# 訂正のお願い

2019.6 株式会社自研センター

\*No.J-834 レクサス UX (10系) 2019年3月を下記の通り訂正いたします。

**B190**

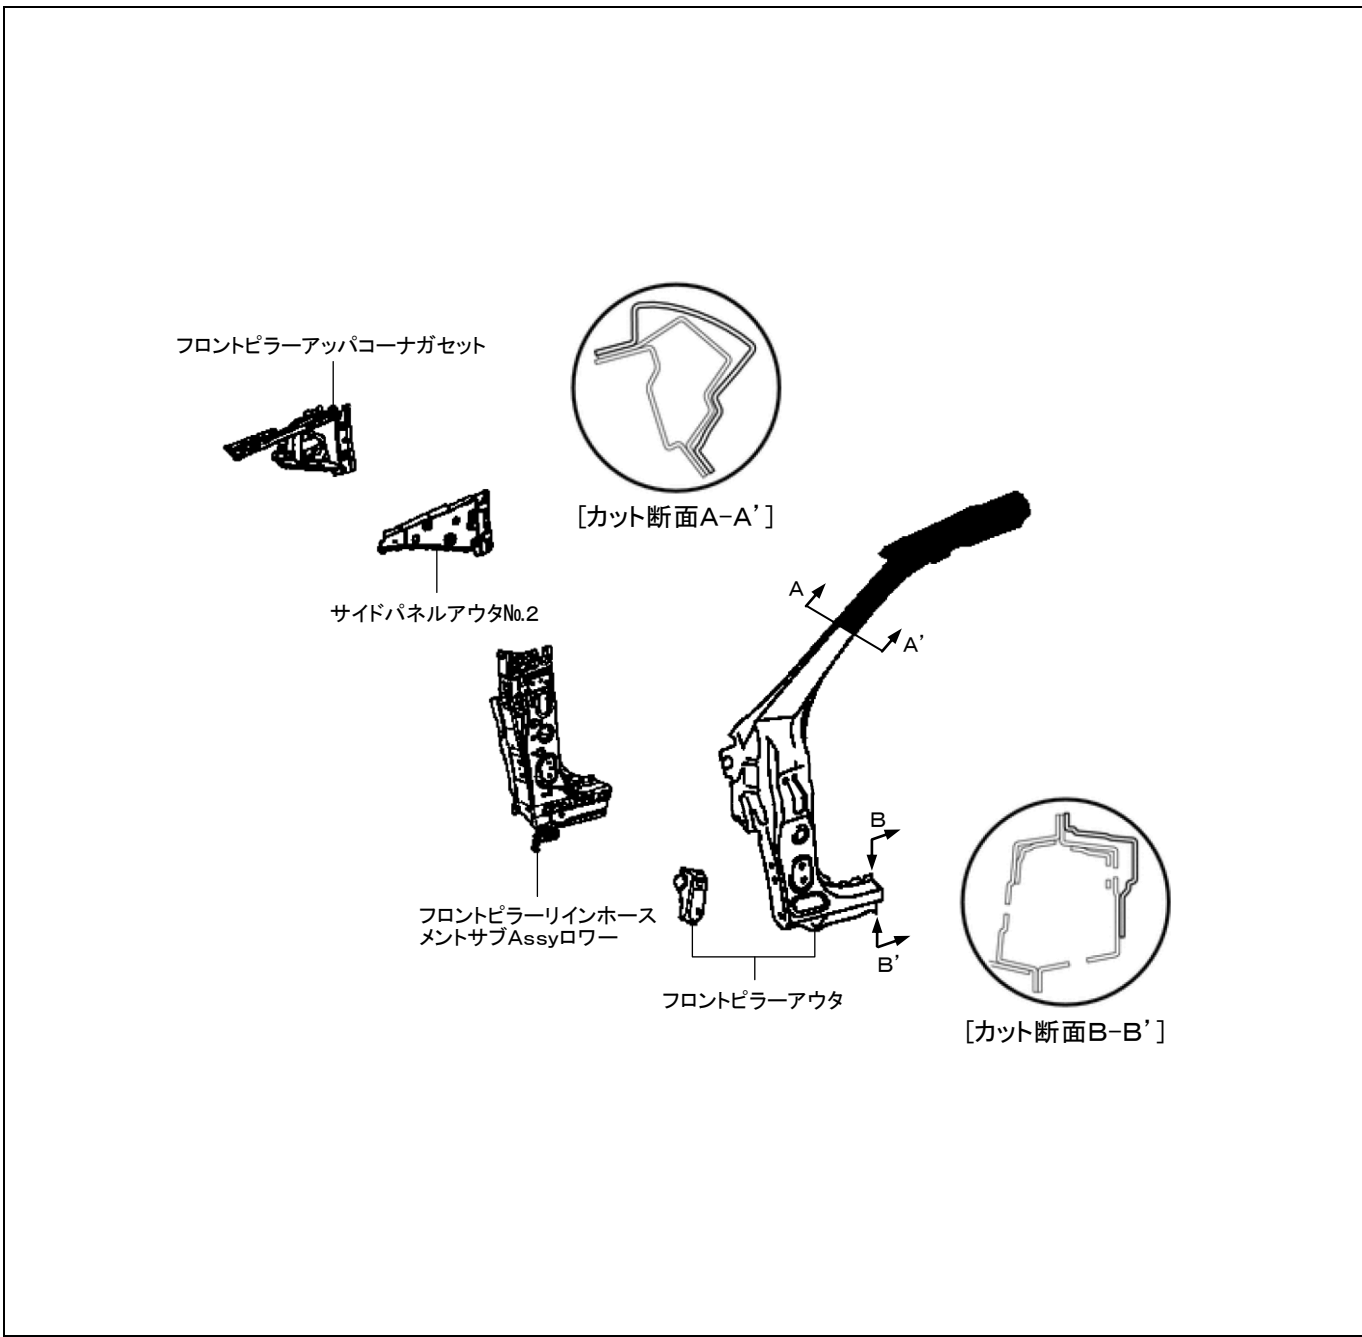
P.69 指数項目「B190」が追加設定されたため、該当ページ (MEMOページ) へ追加願います。

**(1)片側フロントピラー、片側サイドパネルアウタNo.2取替**

<b>8. 60</b>	<b>取外し状態</b>	
	<ul style="list-style-type: none"> <li>・両側フロントバンパエクステンション</li> <li>・両側フロントフェンダモールディング</li> <li>・ヘッドランプユニットAssy</li> <li>・フードサブAssy</li> <li>・フードヒンジAssy</li> <li>・カウルトップベンチレータールーバサブAssy</li> <li>・ウインドシールドワイパモータAssyおよびワイパリンクAssy</li> <li>・カウルトップパネルサブAssyアウタ</li> <li>・フェンダサブAssyフロント</li> </ul>	<ul style="list-style-type: none"> <li>・ボデーロックパネルモールディングAssy</li> <li>・フロントドアパネルサブAssy</li> <li>・フォワードレグニションカバーNo.1</li> <li>・両側フロントシート</li> <li>・ウインドシールドガラス</li> <li>・エレクトリックパワーステアリングコラムサブAssy</li> <li>・インストルメントパネルセーフティパッドAssy</li> <li>・インストルメントパネルラインホースメントAssy</li> </ul>
	<b>(含)作業および部品</b>	
	<ul style="list-style-type: none"> <li>・フロントピラーアッパコーナガセット取替</li> <li>・フロントピラーラインホースメントサブAssyロー取替</li> </ul>	<ul style="list-style-type: none"> <li>・付属品</li> </ul>

- ・フロントピラー上部および下部(ロックパネル部)でのカット作業
- ・[除]フロントボデーピラーサブAssyインナ

**B191**

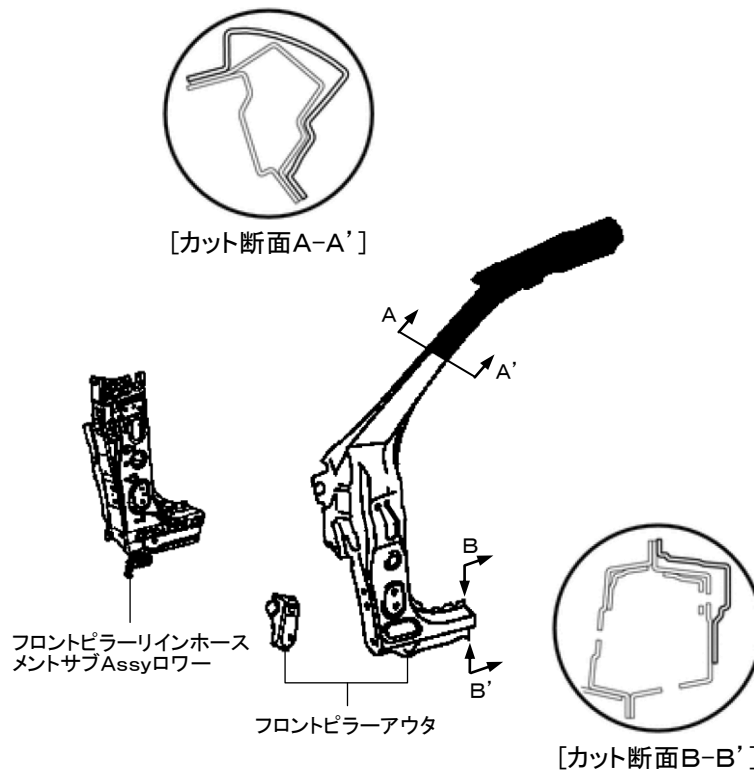
P.70 指数項目「B191」が追加設定されたため、該当ページ(MEMOページ)へ追加願います。

**(1)片側フロントピラー取替**

7. 40

取外し状態

| <ul style="list-style-type: none"> <li>・両側フロントバンパエクステンション</li> <li>・フロントバンパラインホースメント</li> <li>・フロントバンパラインホースメントNo.2</li> <li>・フロントバンパリテーナアツパ</li> <li>・両側フロントフェンダモールディング</li> <li>・両側ヘッドランプユニットAssy</li> <li>・フードサブAssy</li> <li>・フードヒンジAssy</li> <li>・カウルトップベンチレーターバサブAssy</li> <li>・ウインドシールドワイパモータAssyおよびワイパリンクAssy</li> <li>・カウルトップパネルサブAssyアウタ</li> <li>・フェンダサブAssyフロント</li> <li>・ボデーロックパネルモールディングAssy</li> <li>・フロントフェンダエプロンサブAssy</li> </ul> | <ul style="list-style-type: none"> <li>・ラジエータサポートサブAssy</li> <li>・ラジエータサポートサブAssyアツパ</li> <li>・サイドパネルアウタNo.2</li> <li>・フロントピラーアツパコーナガセット</li> <li>・フロントドアパネルサブAssy</li> <li>・フォワードレグニションカバーNo.1</li> <li>・両側フロントシート</li> <li>・ウインドシールドガラス</li> <li>・クーラコンデンサAssy</li> <li>・ラジエータAssy</li> <li>・フロントサスペンション</li> <li>・エレクトリックパワーステアリングコラムサブAssy</li> <li>・インストルメントパネルセーフティパッドAssy</li> <li>・インストルメントパネルラインホースメントAssy</li> </ul> |

(含)作業および部品

| ・フロントピラーラインホースメントサブAssyローワー取替 | ・付属品 |

・フロントピラー 上部および下部(ロックパネル部)でのカット作業

・[除]フロントボデーピラーサブAssyインナ

**B230**

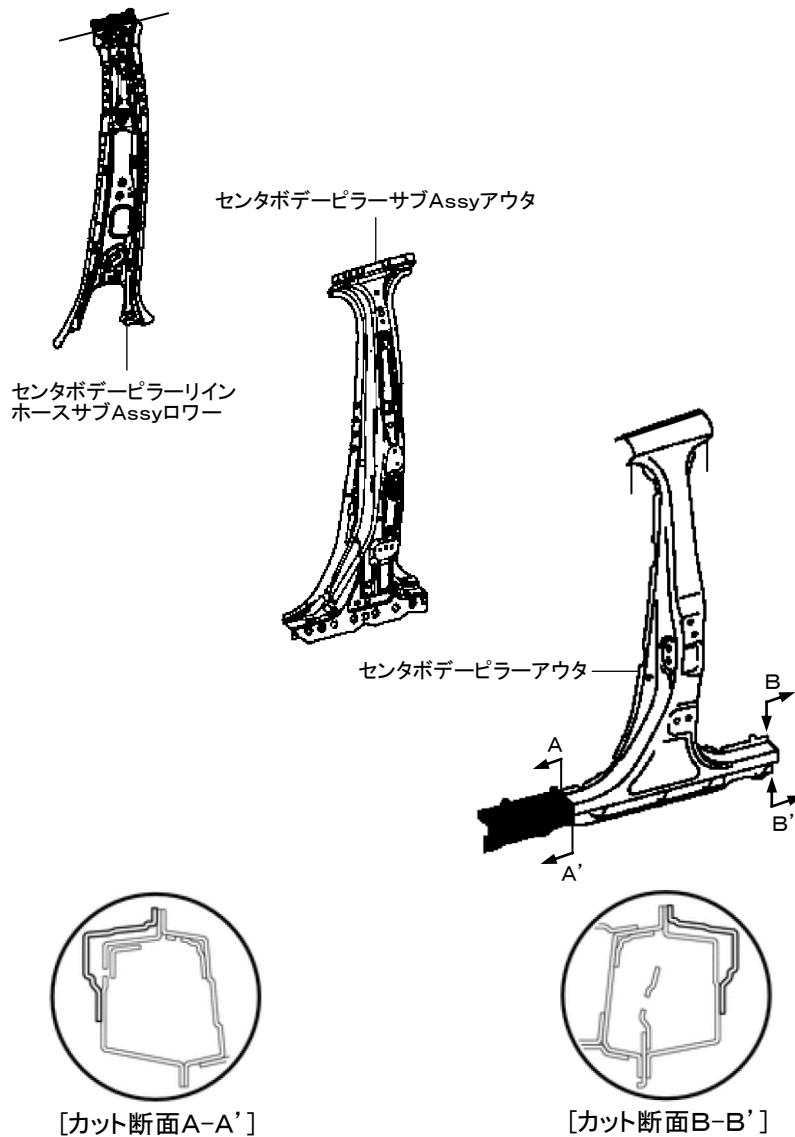
P.76 指数項目「B230」が追加設定されたため、該当ページ(MEMOページ)へ追加願います。

**(1)片側センタピラー取替**

<b>10. 30</b>	取外し状態	<ul style="list-style-type: none"> <li>・フロントフェンダモールディング</li> <li>・ボデーロックパネルモールディング Assy</li> <li>・リヤドアパネルサブ Assy</li> <li>・ルーフヘッドライニング Assy</li> </ul>	<ul style="list-style-type: none"> <li>・フォワードレグニションカバーNo.1</li> <li>・フロントシート</li> <li>・リヤシート</li> </ul>
	(含)作業および部品	<ul style="list-style-type: none"> <li>・センタボデーピラーサブ Assyアウタ取替</li> <li>・センタボデーピラーラインホースサブ Assyロー取替</li> </ul>	<ul style="list-style-type: none"> <li>・付属品</li> </ul>

**B240**

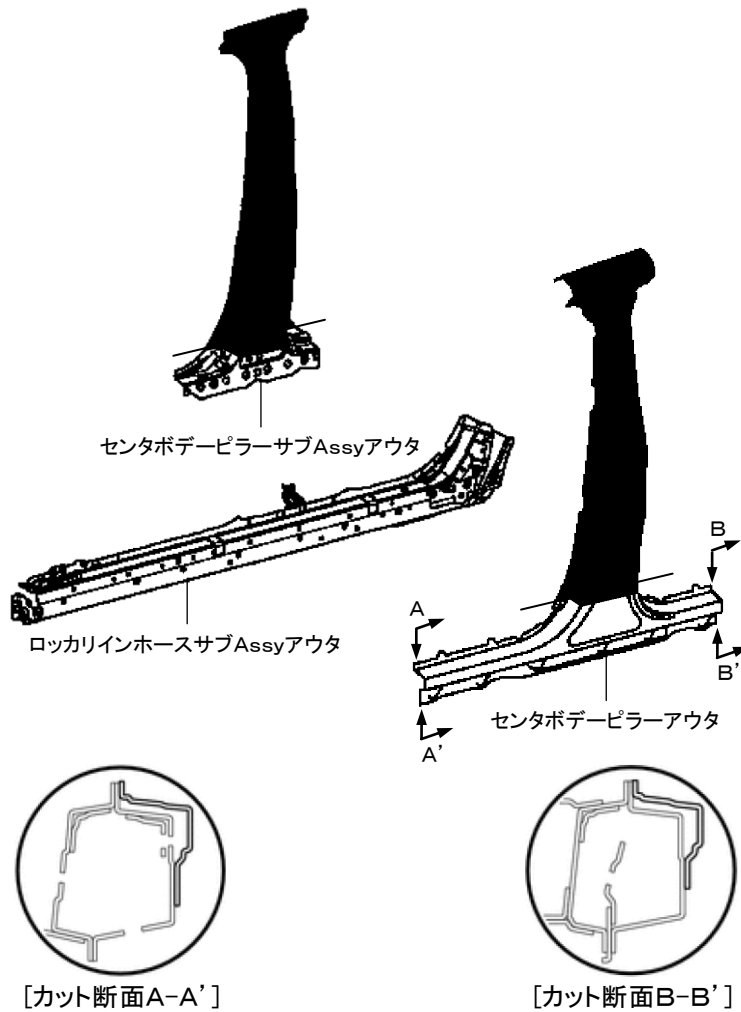
P.78 指数項目「B240」が追加設定されたため、該当ページ(MEMOページ)へ追加願います。

**(1)片側ロッカパネルアウタ(センタピラー関係あり)取替**

9. 90

取外し状態

| <ul style="list-style-type: none"> <li>・両側フロントバンパエクステンション</li> <li>・両側フロントフェンダモールディング</li> <li>・ヘッドランプユニットAssy</li> <li>・フードサブAssy</li> <li>・フードヒンジAssy</li> <li>・カウルトップベンチレータールーバサブAssy</li> <li>・ウインドシールドワイパモータAssyおよびワイパリンクAssy</li> <li>・カウルトップパネルサブAssyアウタ</li> <li>・フェンダサブAssyフロント</li> <li>・ボデーロッカパネルモールディングAssy</li> <li>・サイドパネルアウタNo.2</li> <li>・フロントピラーアツプコーナガセット</li> </ul> | <ul style="list-style-type: none"> <li>・フロントピラー</li> <li>・フロントピラーラインホースメントサブAssyロー</li> <li>・フロントドアパネルサブAssy</li> <li>・リヤドアパネルサブAssy</li> <li>・クォータパネル前部</li> <li>・フワードレコグニションカバーNo.1</li> <li>・両側フロントシート</li> <li>・リヤシート</li> <li>・ウインドシールドガラス</li> <li>・エレクトリックパワーステアリングコラムサブAssy</li> <li>・インストルメントパネルセーフティパッドAssy</li> <li>・インストルメントパネルラインホースメントAssy</li> </ul> |

(含)作業および部品

| <ul style="list-style-type: none"> <li>・センタピラーガーニッシュロー脱着</li> <li>・センタボデーピラーサブAssyアウタ下部取替</li> </ul> | <ul style="list-style-type: none"> <li>・ロッカラインホースサブAssyアウタ取替</li> <li>・付属品</li> </ul> |

・ロッカパネル前後端部およびセンタピラー下部でのカット作業

**B250**

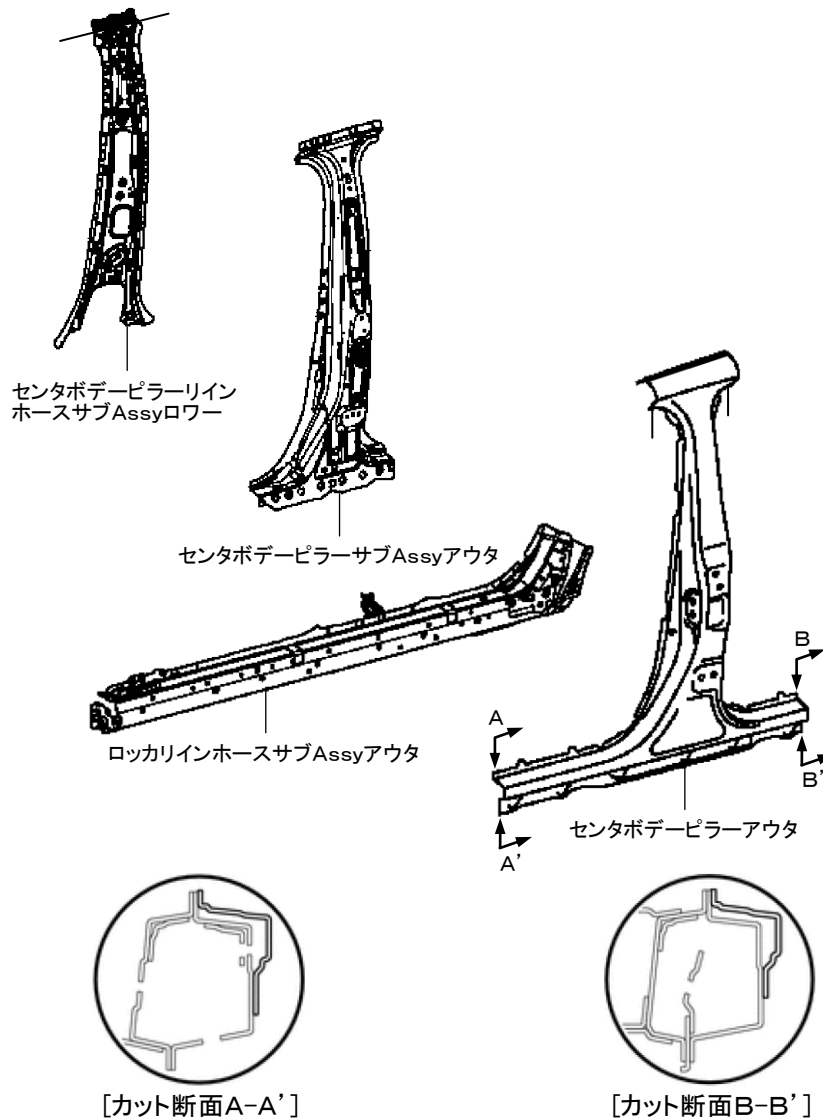
P.80 指数項目「B250」が追加設定されたため、該当ページ(MEMOページ)へ追加願います。

**(1)片側センタピラー、片側ロックパネルアウタ取替**

15. 30

取外し状態

| <ul style="list-style-type: none"> <li>・両側フロントバンパエクステンション</li> <li>・両側フロントフェンダモールディング</li> <li>・ヘッドランプユニットAssy</li> <li>・フードサブAssy</li> <li>・フードヒンジAssy</li> <li>・カウルトップベンチレータールーバサブAssy</li> <li>・ウインドシールドワイパモータAssyおよびワイパリンクAssy</li> <li>・カウルトップパネルサブAssyアウタ</li> <li>・フェンダサブAssyフロント</li> <li>・ボデーロックパネルモールディングAssy</li> <li>・サイドパネルアウタNo.2</li> <li>・フロントピラーアツパコーナガセット</li> <li>・フロントピラー</li> </ul> | <ul style="list-style-type: none"> <li>・フロントピラーラインホースメントサブAssyローワー</li> <li>・フロントドアパネルサブAssy</li> <li>・リヤドアパネルサブAssy</li> <li>・クォータパネル前部</li> <li>・ルーフヘッドライニングAssy</li> <li>・フォワードレグニションカバーNo.1</li> <li>・両側フロントシート</li> <li>・リヤシート</li> <li>・ウインドシールドガラス</li> <li>・エレクトリックパワーステアリングコラムサブAssy</li> <li>・インストルメントパネルセーフティパッドAssy</li> <li>・インストルメントパネルラインホースメントAssy</li> </ul> |

(含)作業および部品

| <ul style="list-style-type: none"> <li>・センタボデーピラーサブAssyアウタ取替</li> <li>・センタボデーピラーラインホースサブAssyローワー取替</li> </ul> | <ul style="list-style-type: none"> <li>・ロックラインホースサブAssyアウタ取替</li> <li>・付属品</li> </ul> |

・センタピラー上部およびロックパネル前後端部でのカット作業
